## OBSERVACIONES INGENIERIA Y ARQUITECTURA HOSPITALARIA

## OBSERVACIONES SCALPEL

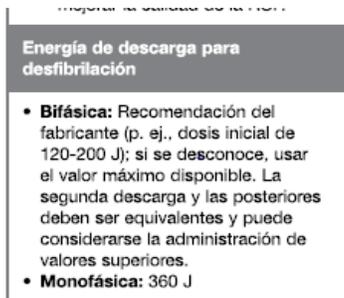
Por tanto sugerimos incluir la siguiente característica: Visualización de retroalimentación n de RCP en (reanimación cardiopulmonar) en pantalla

R/. No se acepta la observación, toda vez que el comité técnico considera que las especificaciones estipuladas en el CCTP son las necesarias y no excluyentes para tener pluralidad de oferentes.
